PANVINIO, L.GE

0599

Descrizione prestazionale dell'intervento

Foto del rilievo

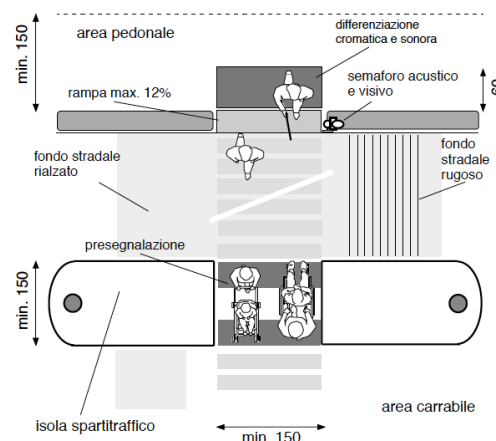
Assenza di **segnalazione tattile** per non vedenti in prossimità di attraversamento pedonale.

Adeguamento di attraversamento pedonale tramite **nuova realizzazione di segnaletica tattile a pavimento** (segnale pericolo valicabile), **posta trasversalmente alla direzione** di marcia. La segnaletica tattile di profondità 40 cm e larghezza uguale alla zebra, serve ad evidenziare la delimitazione tra sede pedonale e carrabile. In caso di isola salvagente, la segnaletica sarà ripetuta all'inizio e alla fine dell'isola come preavviso di attenzione; ciascuna di queste bande avrà una profondità minima di 40 cm.

Il materiale da utilizzarsi deve essere consono al contesto in cui si trova. Sono da evitarsi materiali in gomma incollati ma bensì piastrelle di ceramica, pietra lavorata in superficie o materiale autobloccante. Prevedere sempre l'intercettazione sul marciapiede quando si è in presenza di un attraversamento.
